Keuringsverslag van een elektrische laagspanning- en zeer lage spanningsinstallatie

NIET CONFORM

Straatnaam	Slagveld
Huisnummer	32
Busnummer	
Postcode	3945
Gemeente	HAM
Land	België

Aard onderzoek: Controlebezoek van een oude huishoudelijke elektrische installatie van een wooneenheid bij verkoop op vraag van de verkoper volgens (KB 08/09/2019) - AREI Boek 1- 8.4.2 en 8.2.1 en 4.2.4.3.

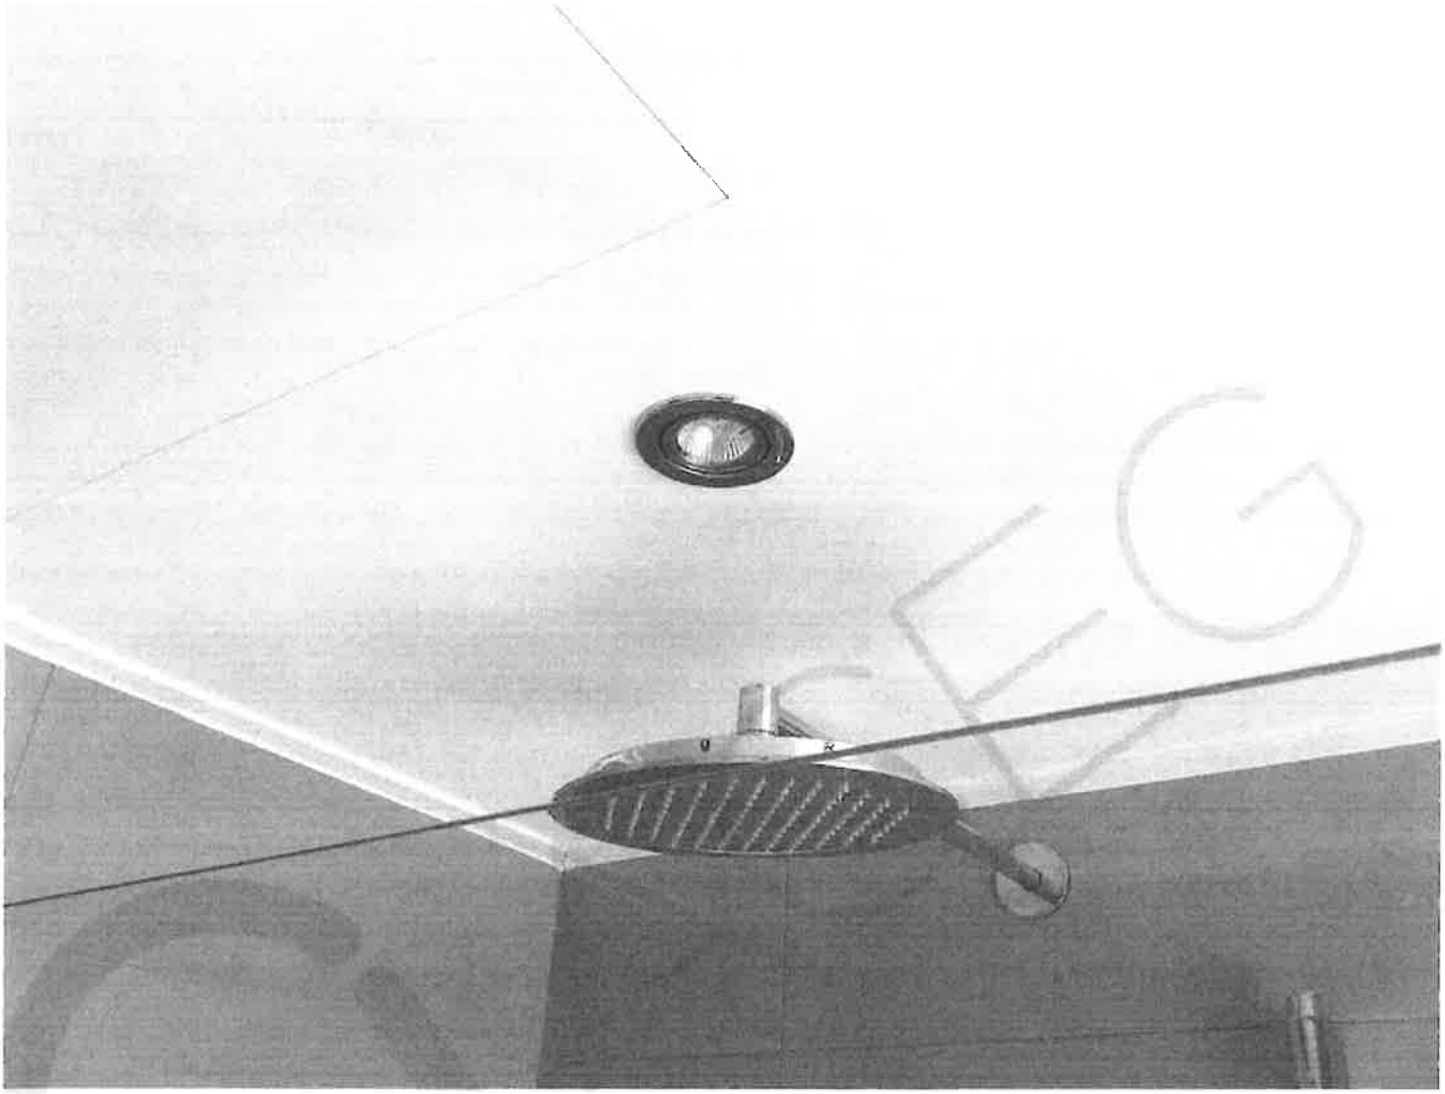
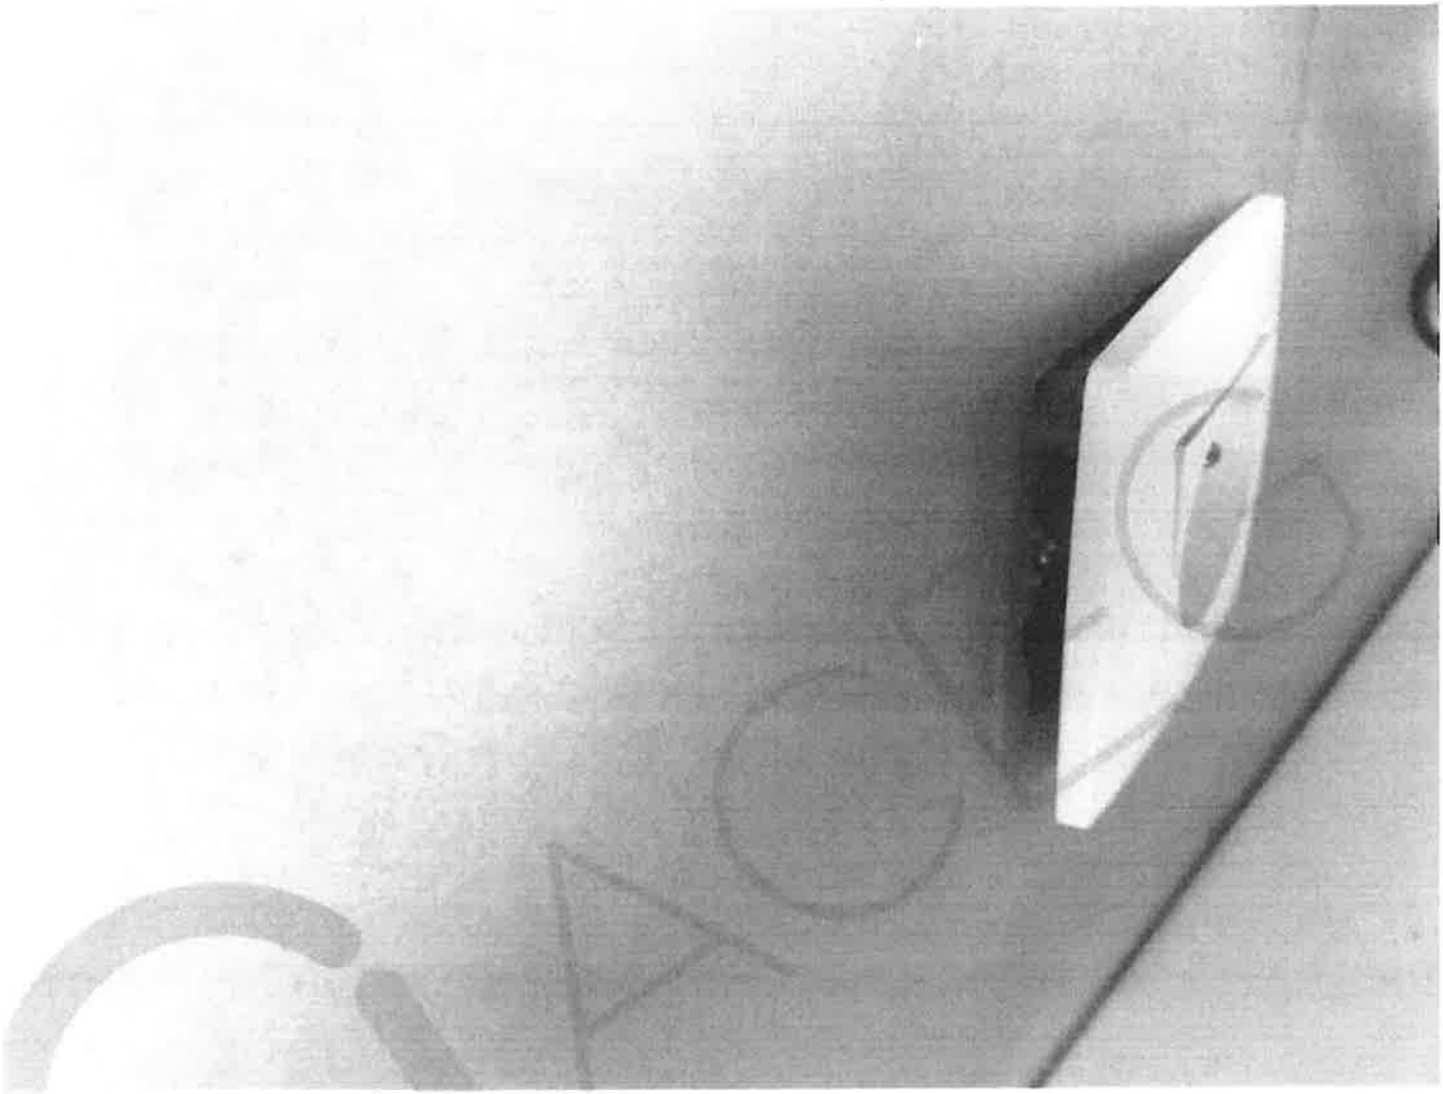
I8.20 Geleiders die aangetast zijn door overbelasting/slecht contact, dient men te vervangen. (zie foto in bijlage)
